**BELGISCH INSTITUUT VOOR POSTDIENSTEN
EN TELECOMMUNICATIE**

**BESLUIT VAN DE RAAD VAN HET BIPT
VAN 4 MEI 2010
BETREFFENDE
DE INVOERING VAN DE TECHNOLOGIE
VDSL2 17MHZ**

Addendum to BRUO Annex C Technical Specifications regarding VDSL2

Figuur 2. Interne bekabeling bij de eindgebruiker (Bron: Belgacom)

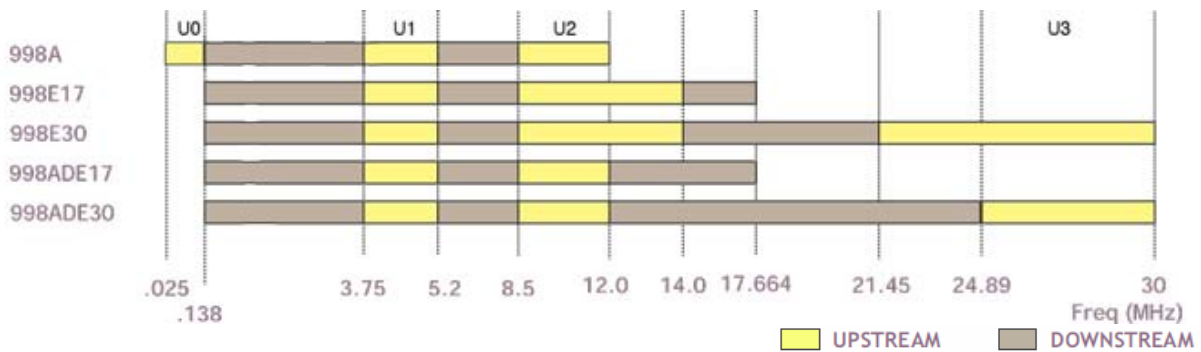
- Het gebruik van een master filter wordt door de OLO's in vraag gesteld aangezien in bepaalde andere landen met succes een distributed filter gebruikt wordt zonder dat dit tot bijkomende interferenties lijdt.

- Een gedistribueerd splitter geeft geen unieke weg waardoor het aantal perturbaties en de daaraan vasthangende instabiliteiten zullen toenemen. Daarnaast is de kans groot dat het UPBO-mechanisme verkeerd zal werken omdat de pieken in het spectrum ten gevolge van de splitters, de modem de indruk geven dat hij op een lange lijn zit. Om deze verliezen te compenseren, zal hij meer vermogen uitzenden aangezien de modem de indruk kan krijgen op een lange lijn te zitten en dus sterk zal uitzenden terwijl hij bij een korte afstand juist vermogen moet beperken om bestaande ADSL, ADSL2+ en VDSL2-diensten niet te verstoren. Belgacom verwijst naar onderstaande figuur uit de Taksgroup Spectrum Management meeting van 12 december 2007.

- Het gebruik van een mastersplitter en de noodzaak van een direct pad werd duidelijk toegelicht in de spectrumvergadering van 12 November 2007 en gevalideerd door het BIPT. Belgacom ziet niet in waarom deze regels ter discussie staan door de introductie van een nieuw frequentieplan.

Figuur 1. VDSL2 frequentieplannen in Europa (Bron: Alcatel Lucent)

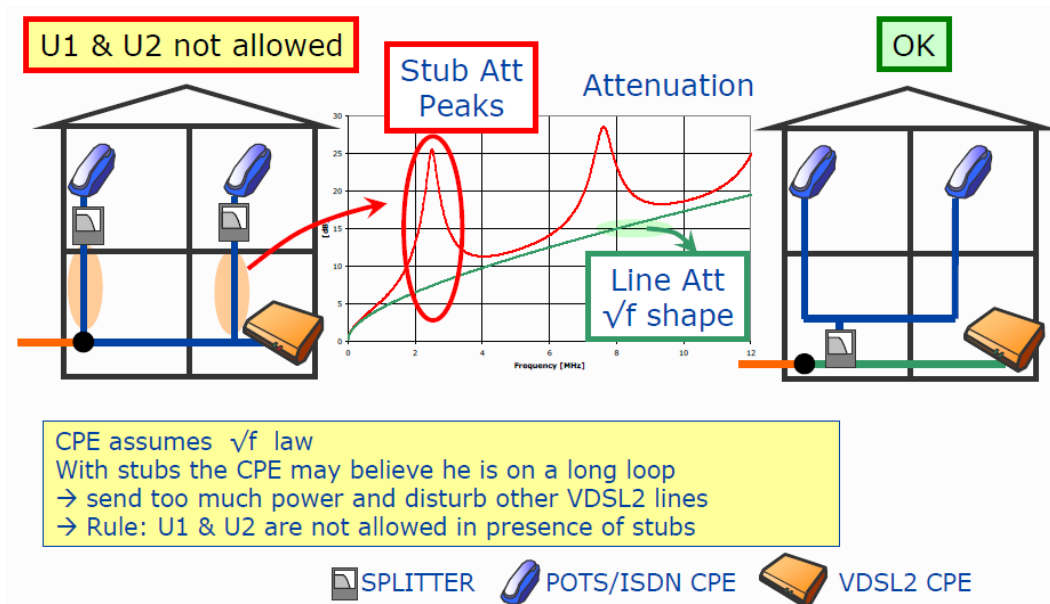
- o Belgacom merkt op dat het introduceren van het VDSL2-frequentieplan 998ADE17 (figuur 1) noodzakelijk is om hogere bandbreedtes voor upload en download via VDSL2 te bekomen. Dit frequentieplan specificeert wat er tussen 12 en 17MHz gebeurt en verandert niks aan de specificaties die reeds tot 10MHz vastgelegd werden in het plan 998 en door het BIPT gevalideerd werden via het besluit van 30 januari 2008¹.

- Belgacom verwacht dat het plan 998AE17 de bestaande DSL-technologieën minder zal impacteren dan het plan 998A aangezien de U0³-band minder gebruikt worden ten voordele van de U1 & U2-banden.

- Het gebruik van het frequentieplan 998 E17 moet overwogen worden aangezien hierbij meer frequenties voorbehouden worden voor upload waardoor een symmetrisch profiel gemakkelijker kan geïmplementeerd worden.

- Het gebruik van het 998E17 frequentieplan zoals voorgesteld door het Platform raadt Belgacom af aangezien hierbij de beste frequenties (net boven 12MHz) worden toegewezen aan de upload in plaats van de download, waardoor de dekking van de hoogste downloadsnelheden zal afnemen en de concurrentiepositie van DSL ten opzichte van de kabel zal verminderen.

- Beide frequentieplannen verhogen de downloadbandbreedte, maar het plan 998E17 moet verkozen worden omdat het een gemakkelijker implementatie van een symmetrisch profiel mogelijk maakt omdat de frequenties tussen 12 en 14MHz voorbehouden worden voor upstream.

- VDSL2 plan 998ADE17 laat een hogere downloadsnelheid en een hogere dekking toe dan het plan 998E17 aangezien bij 998ADE17 de beste frequenties (net boven 12MHz) worden toegewezen aan de download;
